ESCLARECIMENTO Nº 3

PROCESSO ADMINISTRATIVO – 3279/2019
Concorrência nº 01/2019

OBJETO - CONTRATAÇÃO DE EMPRESA DE ENGENHARIA ESPECIALIZADA PARA EXECUÇÃO DAS OBRAS GERAIS DE CONSTRUÇÃO DE UM NOVO EDIFÍCIO ADMINISTRATIVO PARA O SAAE, COM FORNECIMENTO TOTAL DE MATERIAL, MÃO DE OBRA E EQUIPAMENTOS.

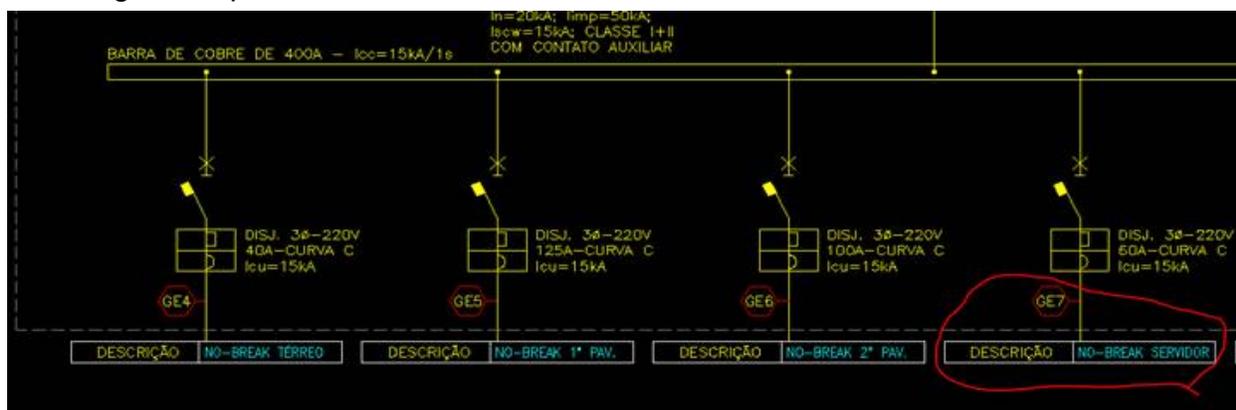
3) Não encontramos no projeto / memorial o detalhamento do no-break Servidor(GE7) apontado no projeto EX416INSELE03R00 - ESQUEMA ELÉTRICO GERAL, conforme detalhe do diagrama abaixo. Na planilha existem 3 unidades de sistema de no-break. No diagrama aparecem 4 unidades.

Será aditado ou corrigido na planilha licitada?

3) Considerar os itens indicados na planilha.
